CCR-VIA -- COMITATO DI COORDINAMENTO REGIONALE PER LA VALUTAZIONE D'IMPATTO AMBIENTALE

Giudizio n° 4249 Del 23/05/2024
Prot. n° 24/0182446 Del 03/05/2024

Oggetto: Revamping impianto, valorizzazione materiale da raccolta differenziata ed ampliamento superfici stoccaggio" dello Stabilimento ECOTEC Srl di Ortona (CH)

Tipo procedimento: Verifica di assoggettabilità a VIA ai sensi dell'art. 19 del D.Lgs. 152/06 e ss.mm.ii.

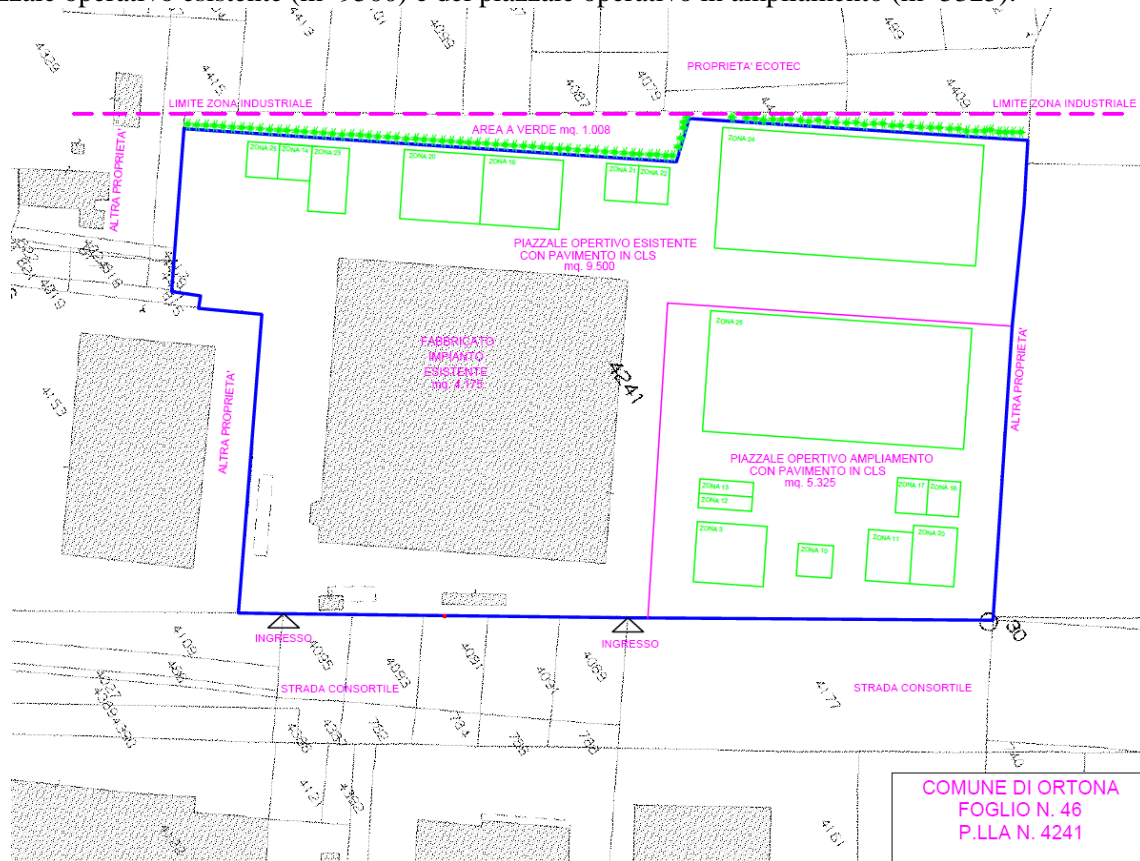
1. predisporre una nuova valutazione previsionale di impatto acustico;
2. approfondire gli accorgimenti tecnico-gestionali adottati per prevenire l'impatto olfattivo e la dispersione eolica dei rifiuti;
3. verificare la convogliabilità delle emissioni diffuse;
4. uniformare la documentazione in merito alle dimensioni relative all'area oggetto di ampliamento.

4. Uniformare la documentazione in merito alle dimensioni relative all'area oggetto di ampliamento.

Il tecnico nell'allegato 5 riporta una planimetria generale dell'impianto, di cui di seguito uno stralcio, rilevata ed elaborata da un tecnico, con l'indicazione delle superfici rispettivamente del capannone (m² 4175), del piazzale operativo esistente (m² 9500) e del piazzale operativo in ampliamento (m² 5325).
